Uw brief	Uw mailbericht d.d.: 8 februari 2016	Datum	24 maart 2016
Ons kenmerk	IN16-0289/16-0561	Behandeld door	Willem Kastelein
Onderwerp	Reactie op voorontwerp bestemmingsplan Buitengebied, boscompensatie N33 en uitbreiding natuurbegraafplaats Hillig Meer;	Doorkiesnummer	0598-693414

Wij hebben met belangstelling kennisgenomen van het voorontwerp Bestemmingsplan Buitengebied, boscompensatie N33 en uitbreiding natuurbegraafplaats Hillig Meer te Eext. Het plan geeft ons aanleiding tot het maken van de volgende opmerkingen:

Gemiddeld hoogste grondwaterstand

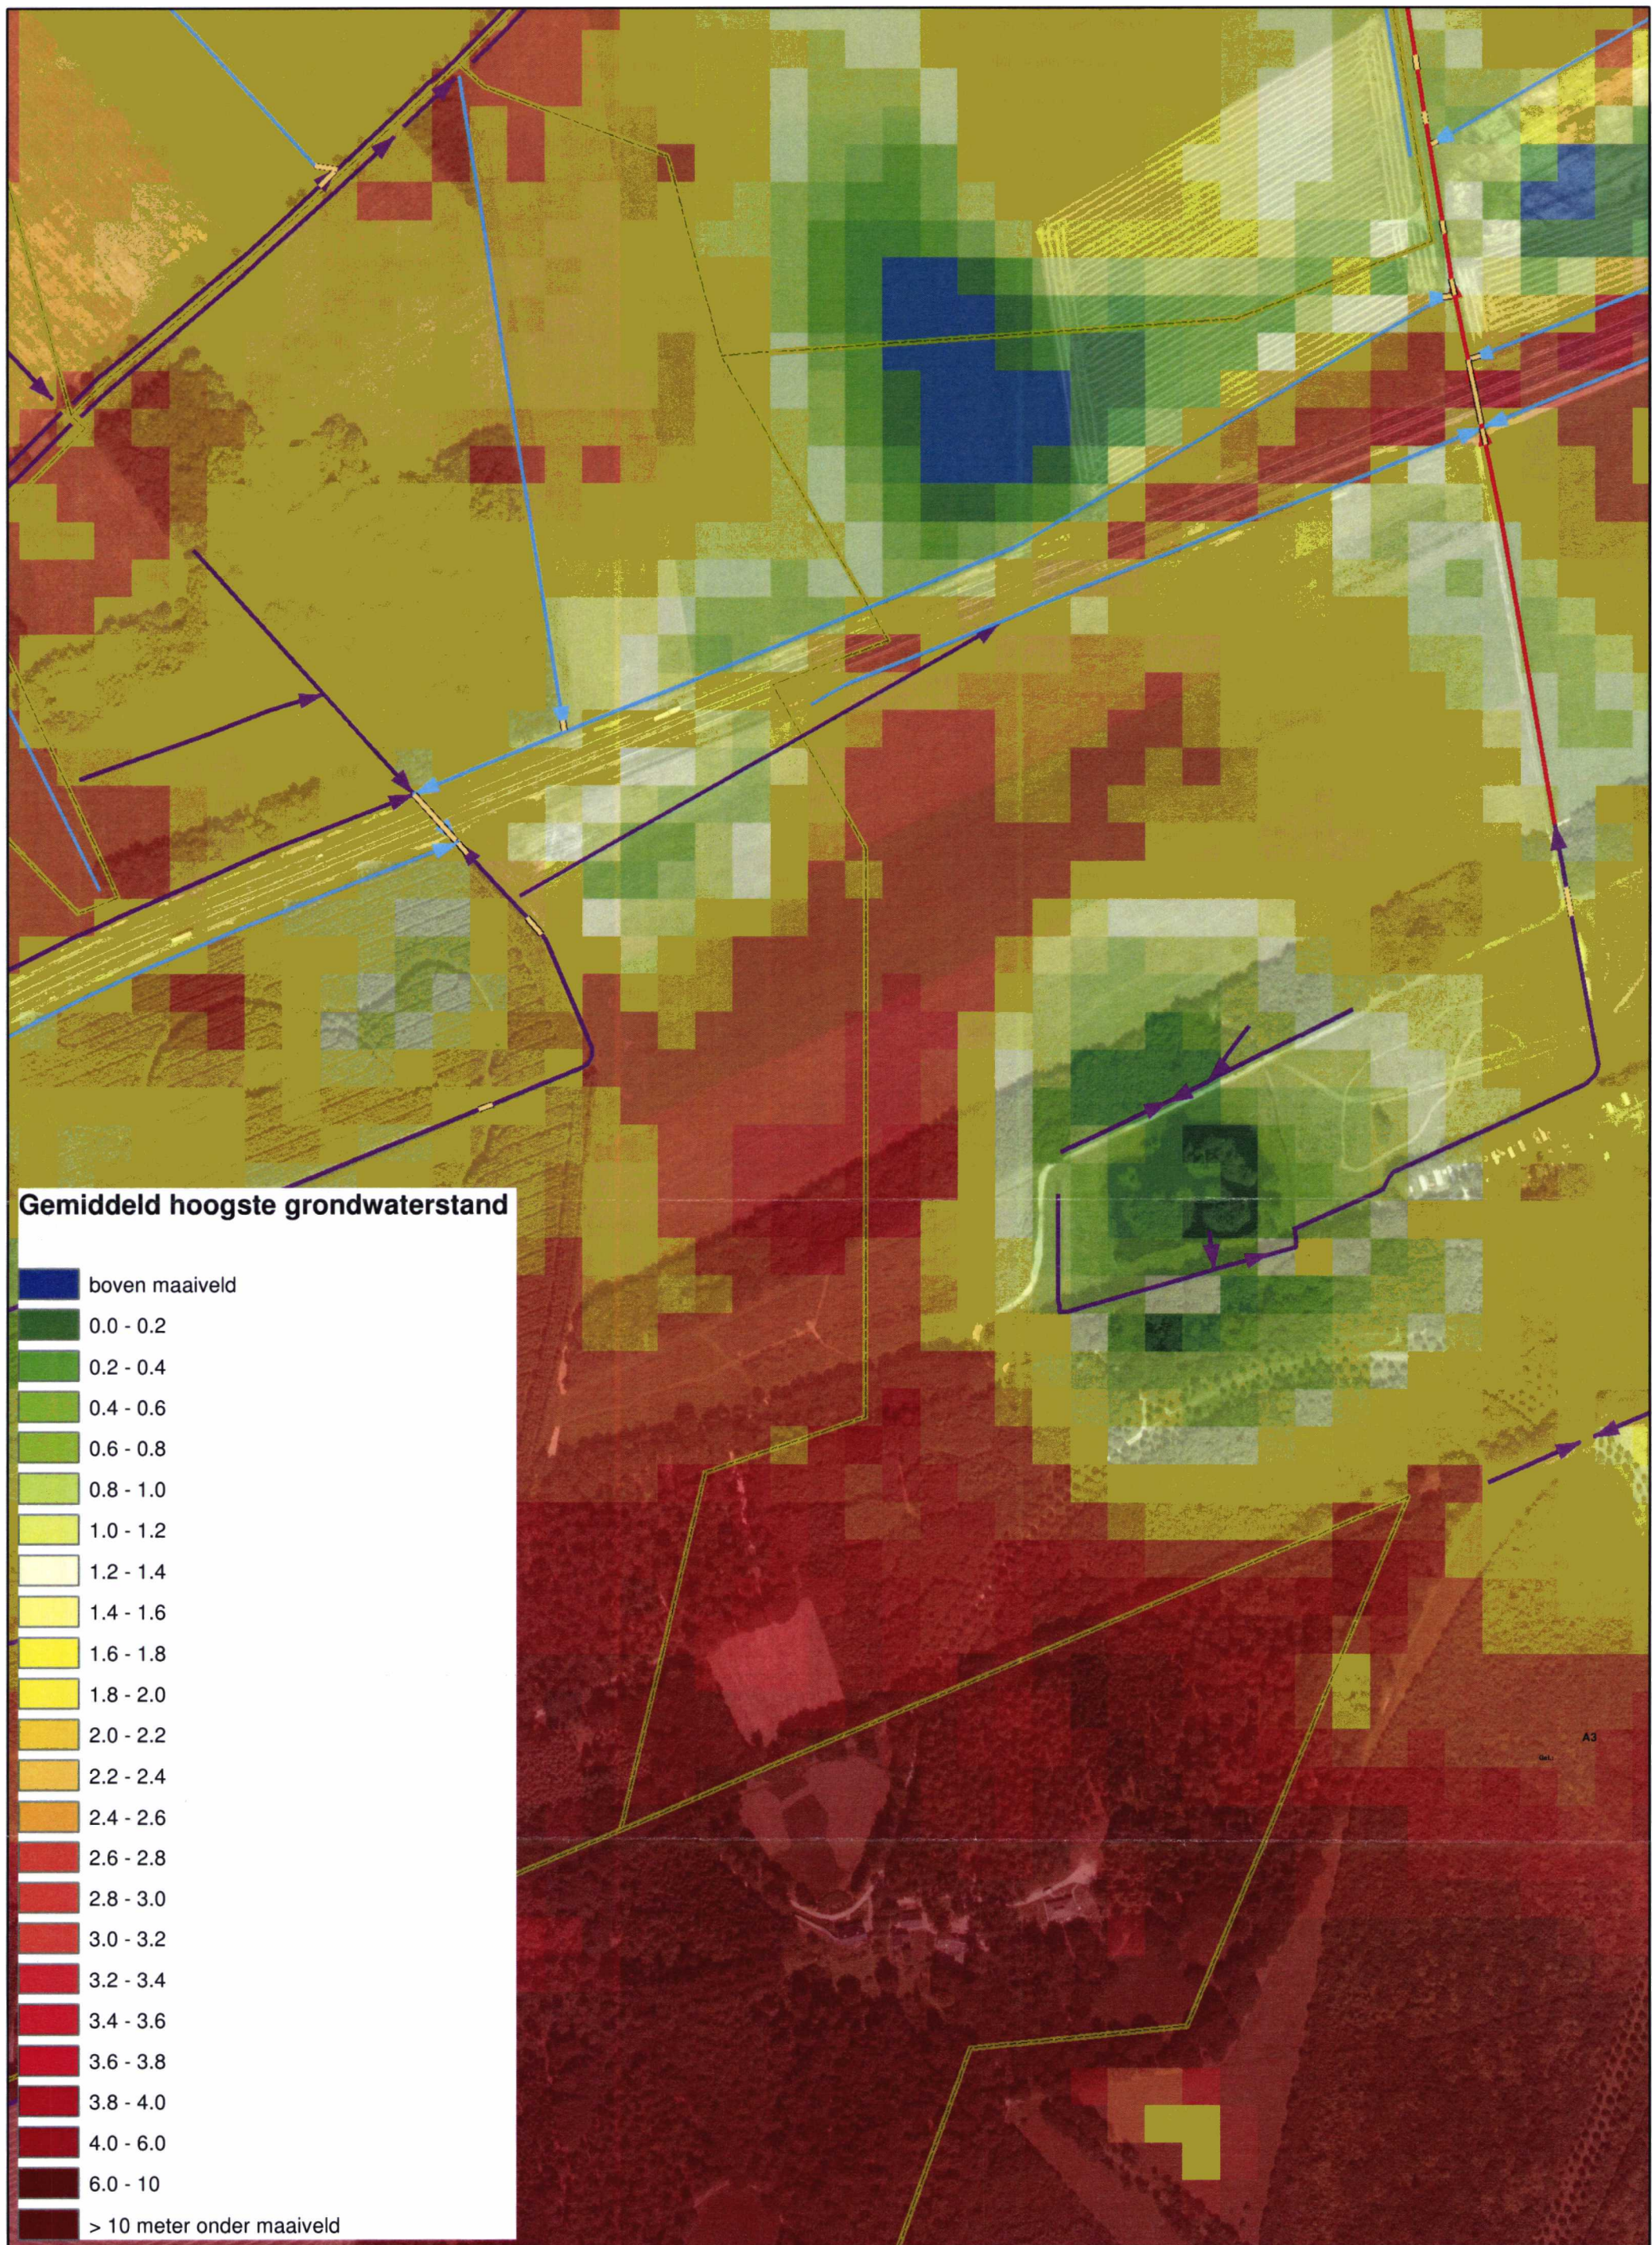
- Aan de oostzijde van het plangebied ligt een hoofdwatgang, inclusief de bijbehorende maaipaden, die in eigendom en in beheer is bij het waterschap. Wij verzoeken u deze hoofdwatgang en maaipaden buiten de bestemming bos te laten en bij voorkeur buiten het voorliggende bestemmingsplan te houden.
- Gemiddeld hoogste grondwaterstand (zie ook bijgaande kaart) komt lokaal in het gebied aangewezen voor Bos met aanduiding natuurbegraafplaats tenminste op een deel van perceel relatief hoog tot ca 0,6 m onder maaiveld. Deze hoogte van grondwaterstanden is volgens ons ter plaatse van graven/een begraafplaats ongewenst.
